Oggetto: ex Art. 81-DPR n. 616/77 e DPR n. 383/94 – e ss.mm.e.ii. - Progetto definitivo dei lavori di ristrutturazione, parziale demolizione e nuova edificazione del complesso "ex Dogana" della Caserma Lido Gori sita in via Valfonda in uso alla Guardia di Finanza e completamento del Comando Regionale situato nell'adiacente Caserma Lido Gori (Fasc. 524-Class.438) | **accertamento conformità urbanistica**

A seguito della nota del 07.09.20 (ns. prot. 229670/2020) e successiva del 13.10.2020 (ns. prot. 265973/2020) pervenute dalla Regione Toscana relativamente al progetto definitivo del complesso "ex Dogana" della Caserma Lido Gori è stato elaborato il presente parere da intendersi come sostitutivo di quello precedentemente trasmesso (ns. prot. 257800 del 05.10.2020).

Estratto tavola Disciplina del suolo e degli insediamenti del Regolamento Urbanistico e Tavola | 1 vincoli del Piano Strutturale

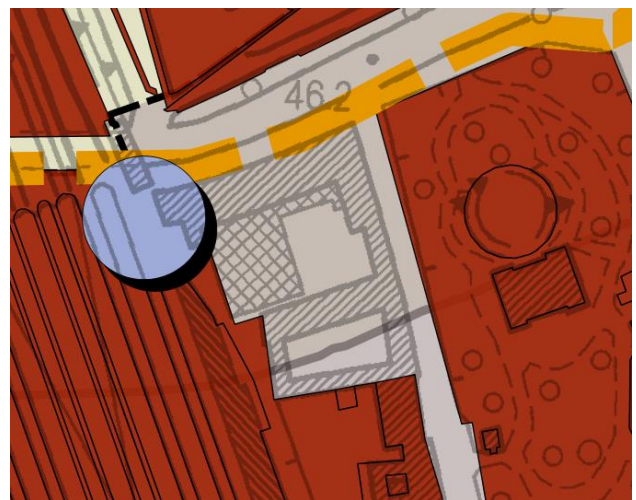
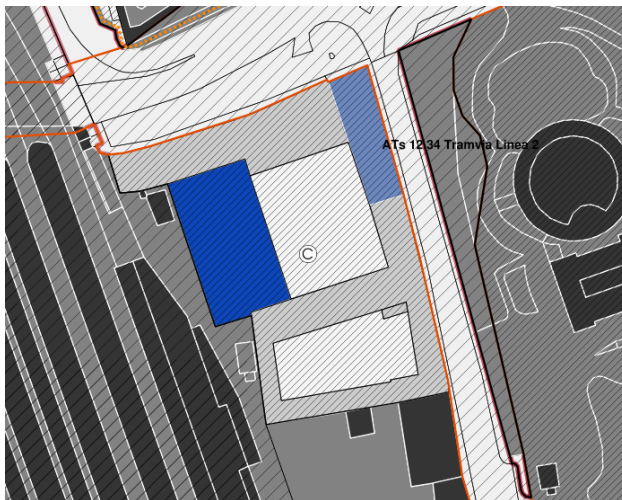
La Tav. 1 | *vincoli* del Piano Strutturale riporta i seguenti vincoli gravanti sull'area di intervento:

- *vincolo paesaggistico* (beni paesaggistici DM 25.05.1955 - Dichiarazione di notevole interesse pubblico della zona dei viali di circonvallazione della città di Firenze) (art. 10.17 NTA PS);
- *vincolo archeologico* (art. 10.16 NTA PS);
- *vincolo elettrodotti ad alta tensione – interrati* (art. 10.10 NTA PS);
- *vincolo impianti fissi di telefonia mobile* (art. 10.11 NTA PS).

Il Regolamento Urbanistico inserisce l'area di intervento nell'*ambito del nucleo storico* (zona A) (art. 65 NTA RU) classificandola fra gli *spazi e servizi pubblici - servizi collettivi* ai sensi dell'art. 35 che ammette "*interventi di adeguamento funzionale dei servizi esistenti, compresi ampliamenti anche fuori sagoma nel rispetto dei caratteri storico-architettonici e tipologici degli edifici*". La porzione adiacente alle linee ferroviarie è inoltre classificata come *rete ferroviaria* (art. 45 NTA RU).

1. sia ottenuta l'autorizzazione all'intervento da parte di Ferrovie dello Stato e/o dal Ministero delle Infrastrutture e dei Trasporti in merito alle opere che ricadono in area classificata come *rete ferroviaria* ai sensi dell'art. 45 del Regolamento Urbanistico (con particolare riferimento alla fascia di parcheggi interrati presenti sul lato ferrovia che avanzano rispetto all'ingombro fuori terra del nuovo edificio ed al sistema di piazzali esterni);

2. sia ottenuto il nulla-osta della Soprintendenza Archeologia, Belle Arti e Paesaggio in riferimento al vincolo archeologico e a quello storico ai sensi del DLgs 42/2004, con particolare riferimento ai due manufatti oggetti di demolizione (foglio 157, particelle 7 e 8) che risultano classificati tra le "*emergenze di valore storico architettonico - beni culturali - spazio edificato*" ed agli interventi sull'area scoperta ad essi adiacente.
